HOOFD GROEP	GROEP	NO.
8	89	401

Spoiler  
achterklep

440

Dit Service Bulletin is een aanvulling op Servicehandboek Reparatie en onderhoud, Hoofdgroep 8 Carrosserie uitrusting (85-89)

A1

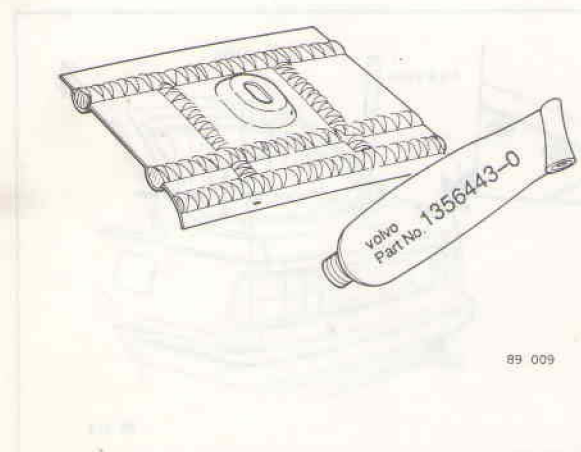
Op een aantal uitvoeringen van de 440 tot chassisnummer 008527 dient de versterking ten behoeve van de spoiler vervangen te worden (Part No. 3344070-2).

Verwijder het afdekpaneel aan de binnenzijde van de achterklep.

Trek de steun **voorzichtig** los.

Verwijder de kitresten.

Reinig de binnenzijde van de achterklep met wasbenzine.

A2

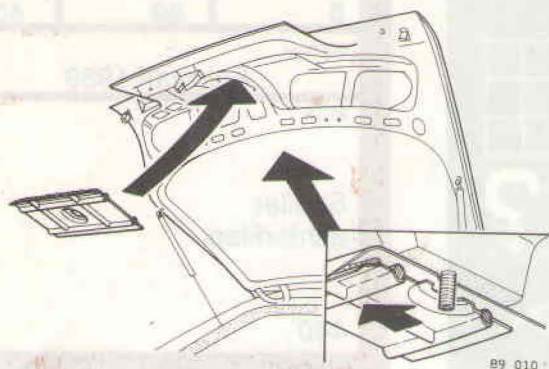
Reinig de nieuwe steun met wasbenzine.

Breng de PU-lijm, Part No. 1356443-0, aan op de steun zoals aangegeven.

Gebruik handschoenen bij het verwerken van de lijm.

Druk de steun tijdens montage zover mogelijk naar achteren.

Breng de moer aan en zet deze vast met 5 Nm.

Breng het afdekpaneel aan.

**LET OP:** de lijm moet 8 uur uitharden.
